製品一部変更のお知らせ

2013年 5月13日

型 番 : TJ-10-A
TJ-10-B
TJ-10-C
TJ-10-D

変更前（現行品）	変更後

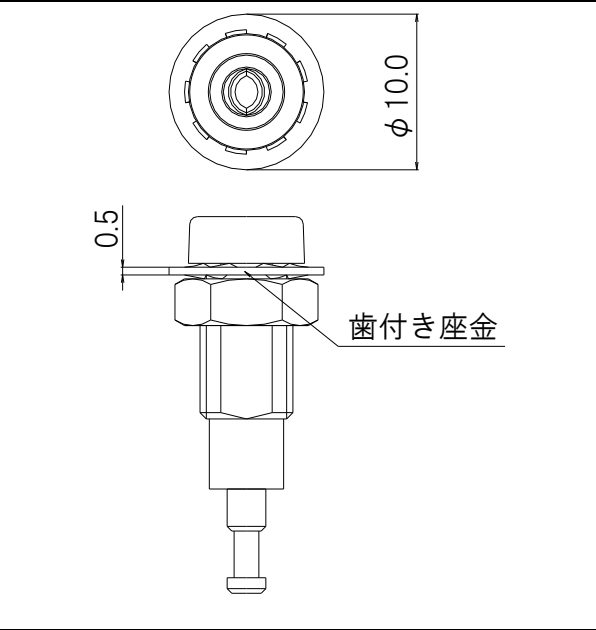
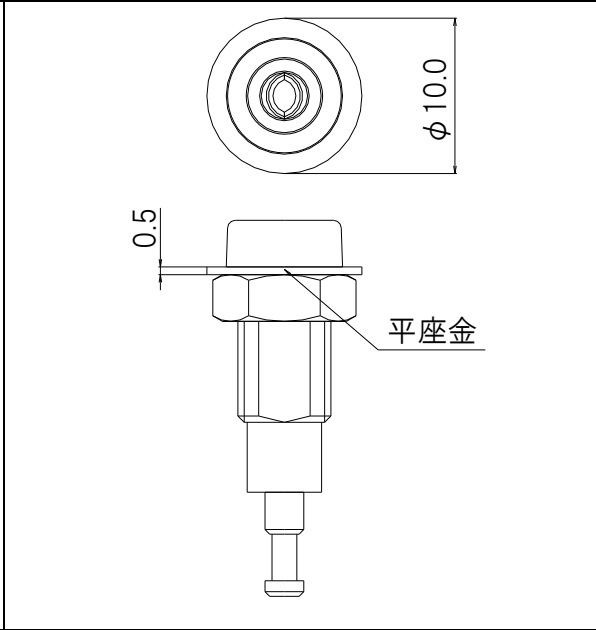
2) 変 更 内 容： 対象商品に組み込まれている座金の変更

歯付き座金 材質：SK 表面処理：ニッケルめっき	平座金 材質：SPC 表面処理：ニッケルめっき

※歯付き座金から平座金への変更の為、形状が異なり外観が変わりますが、取付強度等における製品性能に差異はございません。尚、図は変更内容の例として TJ-10-A で表したものです。

- 3) 変更の理由： 歯付き座金が廃番となり入手出来ない為、平座金に変更するものです。
- 4) 実施の時期： 2013 年 11月 下旬頃、弊社生産分より順次
(受注状況の変動により多少前後する場合がございます。)
- 5) その他： 本変更により承認図等が必要な場合は、弊社営業担当まで別途ご請求下さい。
尚、変更品につきましては、包装箱に“Rev.01”の表示を行い現行品と区別して参ります。
